Коллективное обращение граждан, проживающих по адресу

г.Симферополь, ул. Беспалова, д.47 Б и 47 В

Замечание по проекту

**«Линейного объекта «Проектирование на реконструкцию участка ВЛ-110кВ
«Симферопольская-Набережная с отпайкой Марьино».**

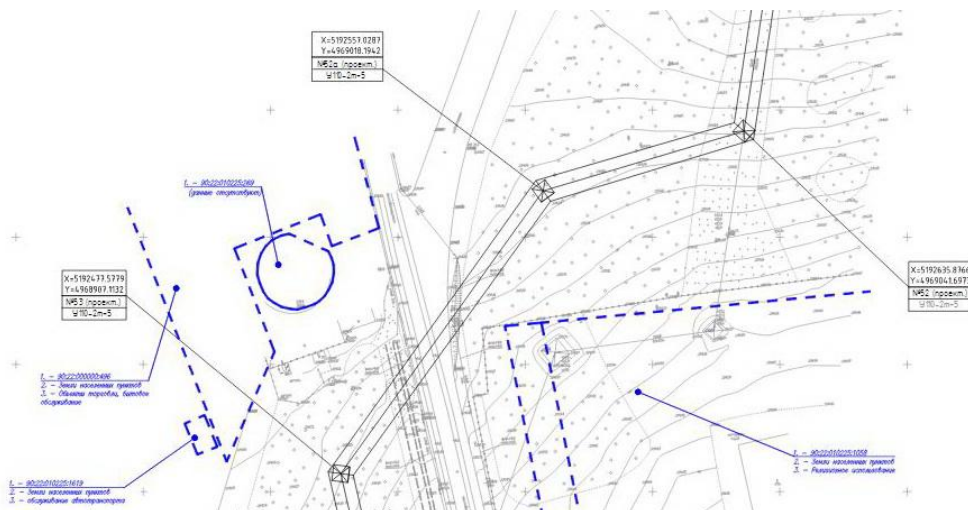
Проектом планировки предполагается установка опоры №52а в месте планируемой дорожной развязки. Также данная опора размещена в санитарной зоне АЗС, размер зоны устанавливается исходя из требований взрыво-пожарной безопасности. В случае возникновения аварии на территории АЗС опора №52а окажется в радиусе поражения взрывной волны.

Схема размещения опор ЛЭП в данном проекте планировки линейного объекта не соответствует концепции развития транспортной инфраструктуры предусмотренной генеральным планом города и не отвечает основным целям технического задания.

Проектом планировки указаны неверные сведения в части определения категорий участков, расположенных в непосредственной близости от ЛЭП. Не учтены жилые многоквартирные здания по ул.Беспалова 47 Б, ул. Беспалова 47 В и ул. Беспалова 110 В.

Для реализации данного проекта необходимо выполнить вырубку зеленых насаждений площадью 2 га, половина из которых расположена на «островке» между ул.Беспалова и ул.Ялтинское шоссе. В соответствии с генеральным планом данная территория отнесена к зоне городских лесов. В проекте полосы отвода отсутствует согласование Министерства экологии и природных ресурсов (Указом Главы Республики Крым от 09 ноября 2016 года № 412-У «О некоторых вопросах деятельности исполнительных органов государственной власти Республики Крым ликвидирован ГК по лесному и охотничьему хозяйству, функции переданы министерству экологии).

1. Отклонить проект планировки и межевания линейного объекта.
2. Перенос электрической сети выполнить кабельной линией.
